# Mémoire en réponse à l'avis du CNP

Projet de confortement et de  
reconstruction des digues de l'Arve sur  
les communes de Bonneville et d'Ayse

Figure 1 : Plan stratégique d'intervention sur les zones humides du territoire du SM3A

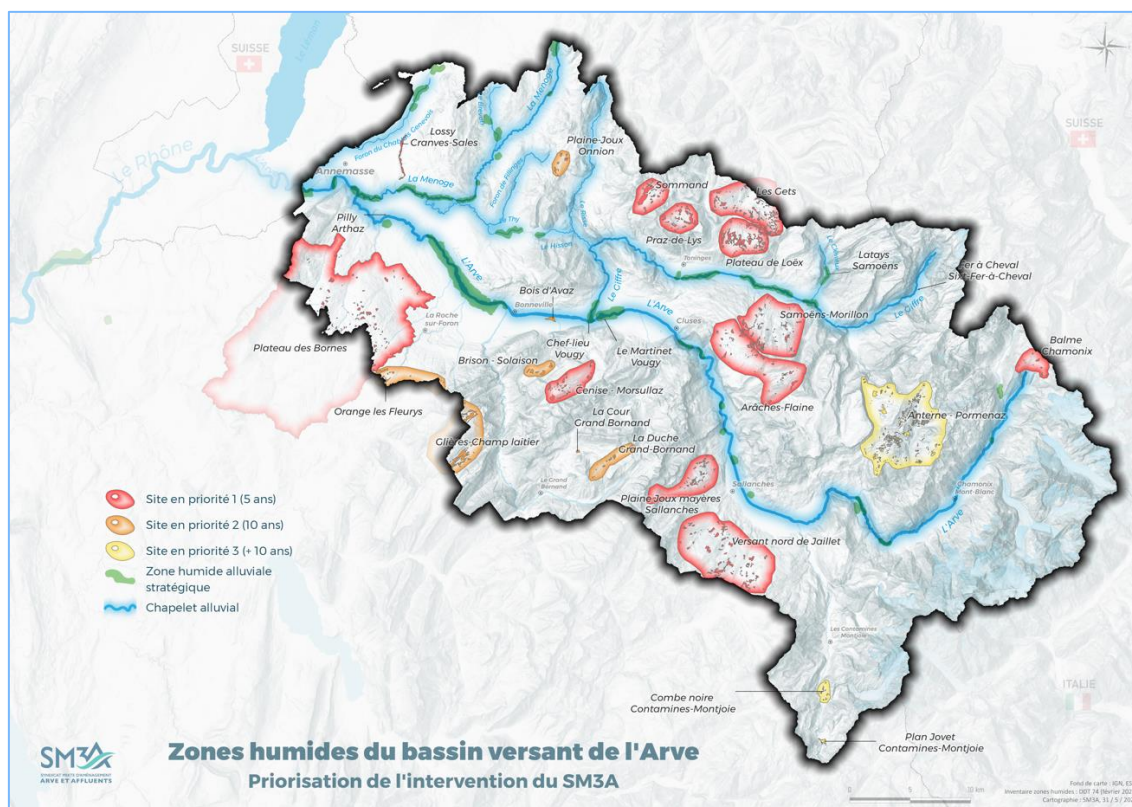
**Démonstration d'absence d'alternatives et justification des choix les « plus favorable »** : l'absence d'alternatives à la restauration des digues de l'Arve sur la commune de Bonneville est justifiée par le maître d'ouvrage au regard : 1/ de la morphologie encaissée du bassin versant amont, de son faible taux d'occupation des sols et d'imperméabilisation, et de l'efficacité limitée des sites potentiels d'écrêtement des crues ; et 2/ de l'implantation de la commune de Bonneville en zone d'expansion des crues du Borne et de l'Arve. A noter que si le taux d'imperméabilisation des sols est effectivement faible (soit 6,6 % de la surface totale du bassin versant de l'Arve au droit du projet), la carte présentée en page 30 révèle une concentration des surfaces imperméabilisées en fond de vallée, voire dans le lit majeur de l'Arve. Ceci interroge sur les choix d'aménagement urbain effectués sur ce territoire qui n'ont visiblement fait qu'augmenter les risques hydrauliques ; et de l'ampleur des réflexions à porter en concertation avec les autres collectivités territoriales et à l'échelle de l'ensemble du bassin versant, pour que des alternatives efficaces et pérennes à la protection systématique contre les crues par endiguement des cours d'eau puissent être réellement mises en œuvre (désartificialisation des sols en zones inondables ; restauration des zones humides ; etc.).

Nous constatons grâce à la cartographie ci-après que la SM3A a un plan d'action pour la gestion des zones humides, en cohérence avec le SAGE du bassin-versant.

Ensuite, une alternative au renforcement de digues par la création de zones d'expansion de crue, ou plus exactement de zone de rétention temporaire des eaux (ZRTE) a été étudiée dans le cas de la protection de Magland, avec une potentielle ZRTE dans la plaine de Luzier, et de la protection du hameau du Pont Neuf à Reignier, avec une ZRTE à Scientrier. Ces études, financées par le PAPI et auxquelles les services de la DDT ont été associés, ont démontré que cette stratégie de protection n'était pas efficace, le gain sur l'écrêtement du débit de pointe de la crue étant de 7% dans le cas de Magland, en contrepartie de travaux lourds, coûteux, et dont l'efficacité réelle aurait été incertaine étant donnée la variabilité du fond du lit de l'Arve. Quand bien même le principe d'une ZEC/ZRTE se serait avéré intéressant, la réalisation effective est dépendante de la disponibilité foncière. Pour les mêmes raisons qui font que l'urbanisation s'est développée en fond de vallée, il est de nos jours impossible de trouver une surface foncière suffisante pour la création d'une ZEC en amont de Bonneville.

Enfin, lorsque ça a du sens techniquement, le SM3A n'hésite pas à supprimer un système d'endiguement, pour le remplacer par un élargissement du lit et une restauration morphologique, comme ce fût le cas sur le Nant des Pères, en amont du hameau de Nambride à Sixt Fer à Cheval, ou comme ce sera le cas cette année avec les travaux qui commencent très prochainement à la confluence entre l'Arve et le Foron du Chablais genevois.

Figure 4 : Profil en travers de l'Arve en aval immédiat du pont de l'Europe (commune de Bonneville) – état actuel

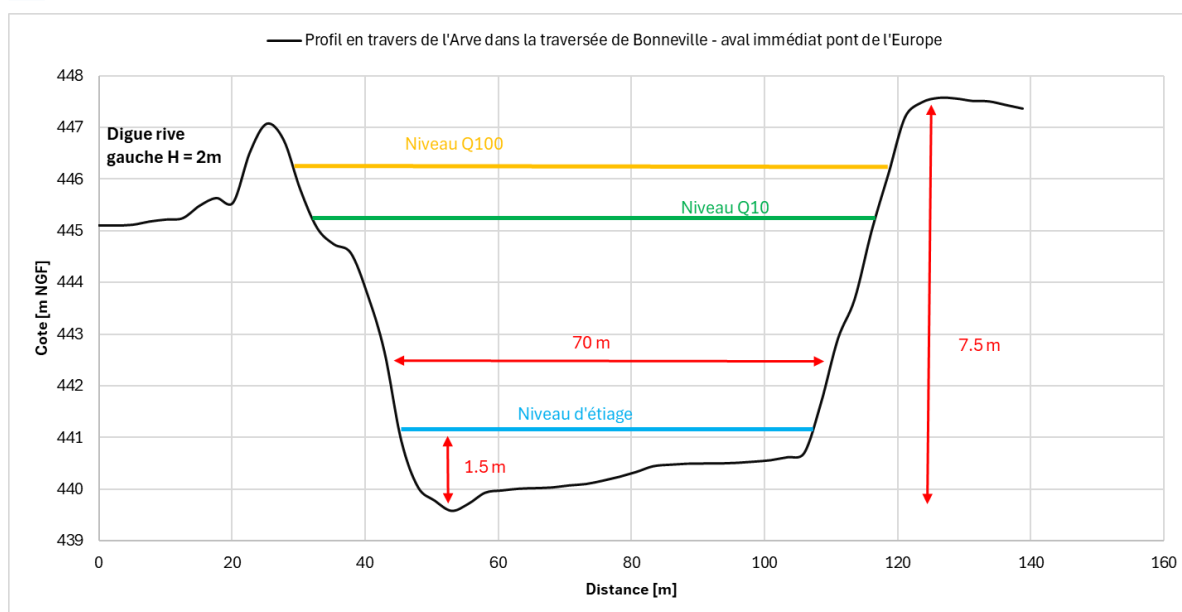
- 1- La recherche d'alternatives à la création d'un lit mineur au profil en travers *sur-élargi* et aux *pentés douces*, via par exemple la mise en place de « lits emboîtés ».
- 2- La recherche d'alternative à la réalisation des digues à l'aide d'*enrochements*, par le remplacement par exemple des blocs rocheux par des granulats hétérogènes et plus cohésifs.

L'avant-projet ne prévoit pas de sur-élargir le profil en travers de l'Arve mais effectivement d'adoucir les pentes, malheureusement dans la limite du foncier disponible, afin de réduire les contraintes hydrauliques sur les systèmes d'endiguement et de favoriser le développement d'un cordon rivulaire et des habitats d'espèces (cf. AVP pour plus de détails sur le projet).

La réalisation d'un lit emboîté dans l'Arve, dans sa traversée de Bonneville actuellement, est quasi-impossible techniquement pour les raisons suivantes :

- La largeur du lit mineur est limitée par l'endiguement et le développement urbain ;
- L'Arve est une grande rivière avec des débits de crue importants et des forces érosives importantes ;
- La dynamique sédimentaire de l'Arve est perturbée par les extractions massives des matériaux avant les années 70-80 (tendance à l'incision actuellement) ;

- La mise en œuvre d'un lit emboîté sous-entend la réalisation de talus sub-verticaux qu'ils faudrait stabiliser avec des ouvrages importants pour protéger les digues ;
- On rappelle tout de même l'effacement de la digue de premier rang et la réalisation d'un talus subvertical sur le seul secteur où c'était possible de le faire (amont rive gauche du pont de la ZI).

Figure 6 : Etat des connaissances astacicoles sur le Bassin versant de l'Arve en 2007 (d'après Huchet, 2007)

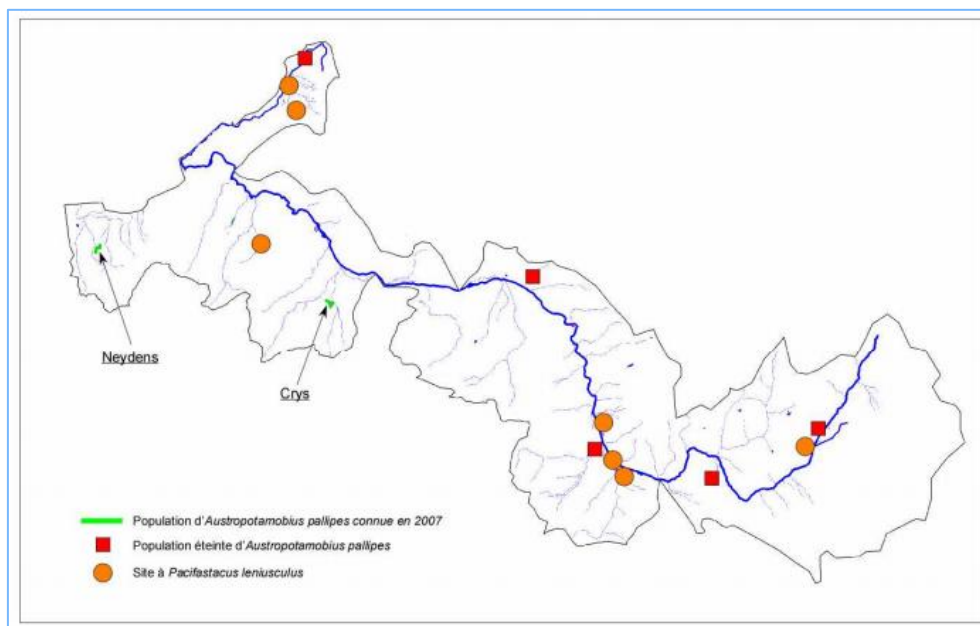
Au regard de ces enjeux et conformément au principe de proportionnalité inscrit au code de l'environnement, le CNPN note qu'on aurait pu s'attendre à un inventaire précis et rigoureux de l'ensemble des groupes d'espèces présents et susceptibles d'être impactés par le projet. Or, de très nombreuses lacunes sont relevées au sein de l'état initial : données obsolètes car datant pour la majorité d'entre elles de 2018 ou 2019 (parfois complétées par des prospections ponctuelles en 2022 et 2023) ; groupes d'espèces insuffisamment inventoriés – cas par exemples des bivalves et crustacés, et de certains mammifères (Loutre d'Europe, Putois) et insectes (éphémères, plécoptères). Les insectes aquatiques constituent un indicateur particulièrement intéressant, au-delà des obligations réglementaires en matière de protection d'espèces, qu'il conviendrait de suivre avant et après travaux.

Aussi, un complément aux inventaires présentés s'impose, ceci afin de veiller à la bonne évaluation de l'ensemble des enjeux, à la proposition de mesures ERC adaptées et à la sécurisation juridique du projet. Il importerait également de revoir la grille d'évaluation des enjeux, afin de ne garder que les indicateurs nationaux, régionaux ou locaux fondés et objectifs, basés sur des données scientifiquement protocolées (à l'inverse du « dire d'expert » qui peut être entaché d'une grande part de subjectivité et engendrer une forte sous-estimation des enjeux : cas par exemple de la Noctule commune dans le dossier).

Issu du chapitre bibliographique III.B.4 : « *la littérature ne mentionne pas la présence d'autres espèces susceptibles de faire l'objet de mesures de protection, qu'il s'agisse aussi bien du groupe des crustacés (écrevisse à pieds blancs *Austropotamobius palipes*, écrevisse des torrents *Austropotamobius torrentium*), que celui des mollusques bivalves (genre *Unio* et *Margaritifera*).*

*Diverses études menées par la Fédération de Pêche de Haute Savoie (voir Huchet, 2007) montrent que l'écrevisse à pieds blancs est bien présente sur le bassin-versant de l'Arve, mais reste extrêmement rare et cantonnée à de courts linéaires de certains sous-affluents de tête de bassin. L'Arve, au droit du secteur d'étude, ne présente pas des caractéristiques favorables à l'installation de cette espèce, du fait notamment de la rareté voire l'absence des abris qui la protège des prédateurs et du courant.*

Concernant les mollusques bivalves, aucun n'est mentionné dans le département de Haute-Savoie. Les cours d'eau du bassin-versant de l'Arve ne présentant pas des habitats susceptibles d'abriter ces espèces, qu'il s'agisse de la moule perlière *Margaritifera margaritifera*, qui n'est présente que sur les cours d'eau granitiques (cours d'eau s'écoulant sur des roches siliceuses, concentration en calcium < 10 mg/L), comme des autres espèces de bivalves aquatiques (e.g. mulette épaisse) qui colonisent préférentiellement la partie aval des cours d'eau, présentant des faciès beaucoup plus lenthiques, et riches en sédiments fins dans lesquels elles peuvent s'enfouir, ce qui n'est clairement pas le cas de ce secteur de l'Arve. Les écoulements majoritairement lotiques, une température de l'eau très faible, associés à un transport solide certes résiduel mais important, sont autant de facteurs défavorables vis-à-vis de l'installation des mollusques bivalves ».

Figure 8 : Rappel de la localisation des batardeaux

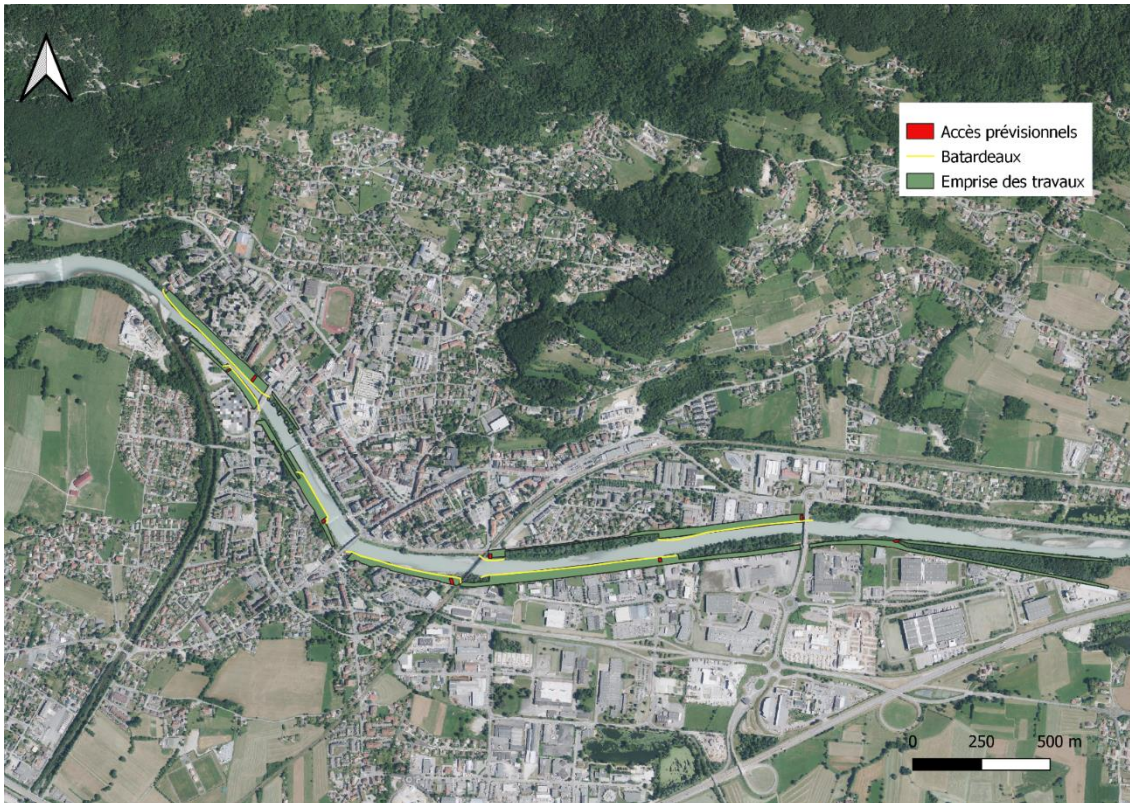
Un panel de mesures de réduction des incidences prévisibles du chantier sur les habitats et individus d'espèces protégées est proposé dans le dossier. Ces dernières montrent une bonne appréciation des risques par le maître d'ouvrage ; mais au-delà des grands principes, une connaissance parfois insuffisante des dispositifs techniques à mettre en œuvre au cas par cas. Le CNPN attire l'attention du maître d'ouvrage sur la nécessité de préciser notamment les modalités techniques de gestion des risques de pollution, ceci compte tenu de l'enjeu majeur de préservation de la qualité physico-chimique de l'eau et des habitats aquatiques – dont des frayères - pour l'Ombre commun et de la Truite fario. A cette fin, l'approche « multi-barrières » recommandée au sein du Guide AFB/Biotope/CEREMA des bonnes pratiques sur les chantiers (McDonald et al., 2018<sup>1</sup>) gagnerait à être mieux appréhendée techniquement, et ce, dans un objectif de protection efficace des sols et de gestion des eaux (ex. : traitement des eaux polluées au sein des batardeaux et rideaux de turbidité, par pompage et infiltration au niveau des terrains adjacents – et non à l'aide de « caissons filtrants » ou même de bottes de paille dont l'inefficacité est désormais reconnue). Si des bassins de décantation devaient en outre être utilisés, il importerait d'en préciser le lieu, les dimensions et les modalités d'équipement et d'entretien.

Les batardeaux permettront aux engins de chantier de travailler en dehors des eaux libres de l'Arve. **Cela réduira fortement la remise en suspension de particules liée à la circulation et l'activité des engins de chantier dans le lit mineur.**

A noter que les batardeaux induisent une réduction de la largeur de la section de l'Arve. Ils seront **fusibles**. En cas d'un événement météorologique de grande ampleur comme une crue, cela permettra d'éviter tout risque de débordements (la réduction de la section de l'Arve est accompagnée par une augmentation de la ligne d'eau, accélérée par une crue) vers les habitations. Les batardeaux seront réalisés de l'amont vers l'aval.

Figure 14 : Surfaces et localisation des stations de Petite Massette en amont et en aval de la zone projet (source de données : KLASEA 2022)

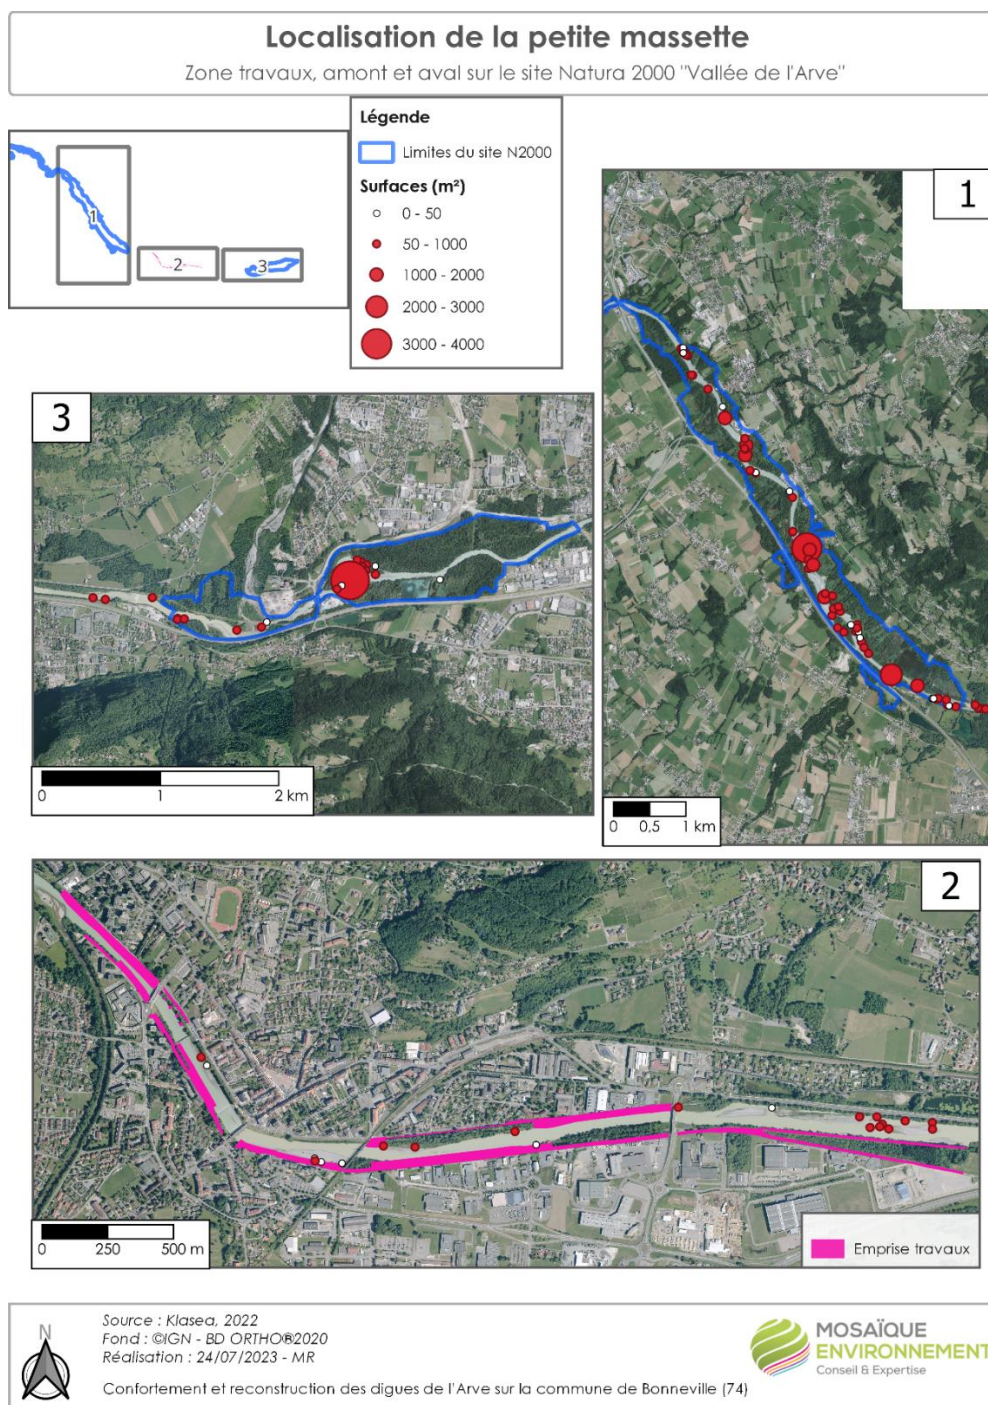
- Sur le plan qualitatif : le CNPN note que la logique de caractérisation des pertes d'habitats et de fonctions écologiques pour les espèces terrestres est globalement bien comprise et appliquée. Elle s'avère en revanche très lacunaire pour ce qui concerne les espèces aquatiques et semi-aquatiques. A titre d'exemples : au regard des mesures envisagées pour la petite Massette, rien à ce stade ne permet d'affirmer qu'elle ne sera pas impactée par le projet. Des mesures de compensation spécifiques à cette espèce devraient être ajoutées. Il en est de même pour le cortège des oiseaux inféodés aux milieux aquatiques ou pour les mammifères aquatiques ou les poissons, dont les impacts liés au dérangement en phase de chantier, ou à l'altération des habitats en phase d'exploitation sont très nettement sous-estimés. Ainsi, la nature, l'intensité et l'ampleur de ces impacts du projet sur les espèces de flore et de faune protégées devraient être réévaluées, et ce à l'aune des remarques précédentes (impact du maintien de l'endiguement et de la chenalisation de l'Arve ; incertitude sur l'efficacité de nombreuses mesures de réduction et d'accompagnement ; etc.).

Le secteur concerné par les travaux n'est pas le secteur le plus favorable à la Petite massette qui se développe préférentiellement sur les bancs dans les secteurs où le lit mineur de l'Arve est plus large et supérieur à 80 – 100 m. De fait, les populations de Petite massette sont bien plus importantes au niveau de l'espace Borne - Pont de Bellecombe par exemple (à l'aval de la zone projet). Ceci étant dit, les incidences sur la Petite massette ont été évaluées sur la base d'une actualisation d'inventaire menée par KLASEA (2022), 7 ans après une crue morphogène importante de 2015. De fait, les populations semblent avoir atteint un optimum et les surfaces observées sont plus importantes que lors du diagnostic initial en 2018. Pour rappel, cette espèce possède des effectifs et des populations fluctuantes au gré des crues.

Sur la base de ces derniers inventaires (KLASEA 2022) et donc des surfaces les plus importantes connues, la Petite Massette (*Typha minima*) sera impactée par le projet comme cela est décrit dans le chapitre IV.C.3 « Impacts sur la flore patrimoniale en phase travaux » et IV.H.2 « Impacts résiduels sur la flore patrimoniale ».

Figure 24 : Rappel de la localisation des mesures compensatoires

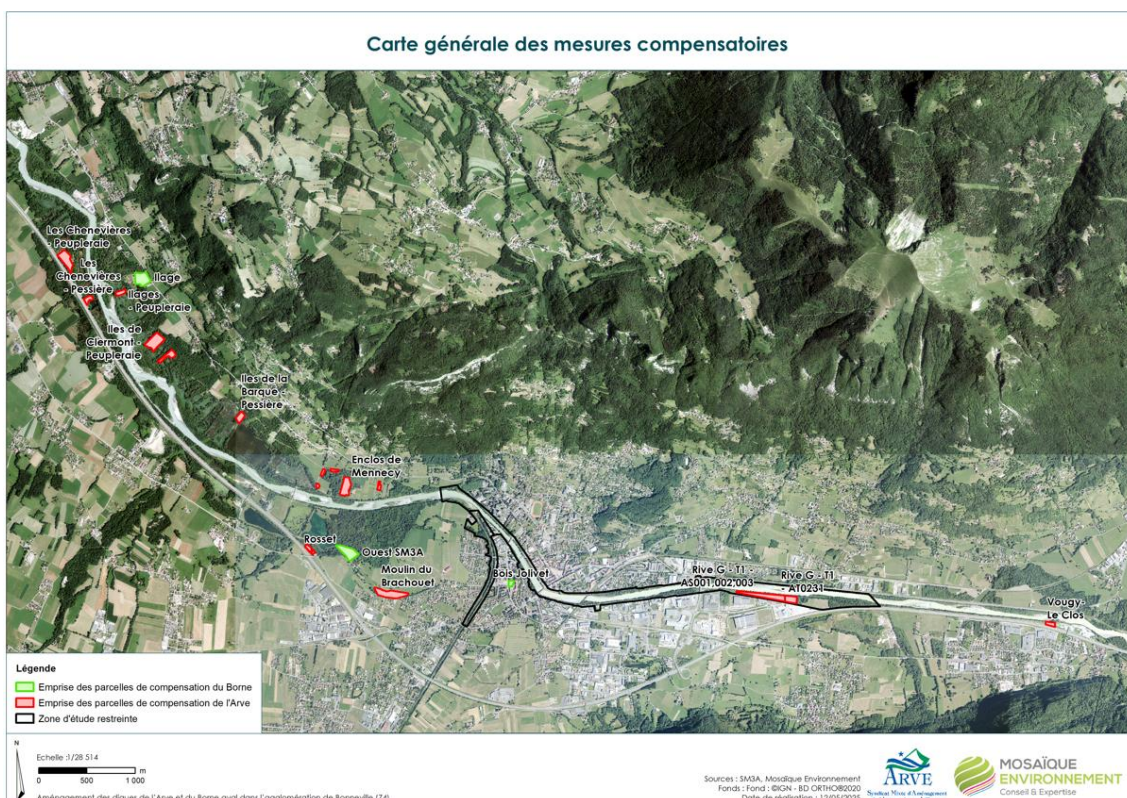
Les différentes mesures proposées sont intéressantes dans leur principe, mais leur répartition spatiale (très éloignées les unes des autres) et leurs surfaces limitées font douter de leur réelle pertinence. La question de leur additionnalité avec le programme de restauration de l'Arve par le SM3A et d'autres mesures compensatoires reste également à vérifier. La recherche de parcelles à minima interconnectées entre elles ou aux surfaces plus vastes devrait être privilégiée. La coupe de peupliers âgés, présentant un intérêt pour la faune, ne paraît pas souhaitable.

Concernant la localisation des mesures compensatoires, elles sont toutes situées au niveau de Bonneville ou des communes voisines (Arenthon et Saint-Pierre en Faucigny) **à une distance maximale de 4800 m par rapport à la zone projet. Elles sont toutes situées dans la vallée de l'Arve et dans un contexte proche de la zone d'étude (milieux alluviaux ou milieux périurbains). Les mesures compensatoires Arve sont situées dans des secteurs en cohérence avec les mesures compensatoires Borne.**

5 secteurs de compensation sont situés au sein du site Natura 2000 FR8201715 « Vallée de l'Arve ». Ces secteurs de plantation (peupleraies, pessières) ne font pas l'objet d'objectifs de gestion ou d'opérations de gestion dans le cadre du document d'objectifs. Ces sites sont localisés dans le même contexte et dans la continuité des parcelles compensatoires du projet Borne dont la compensation sera mise en œuvre avant la compensation du projet Arve. Ils forment ainsi des ensembles cohérents :
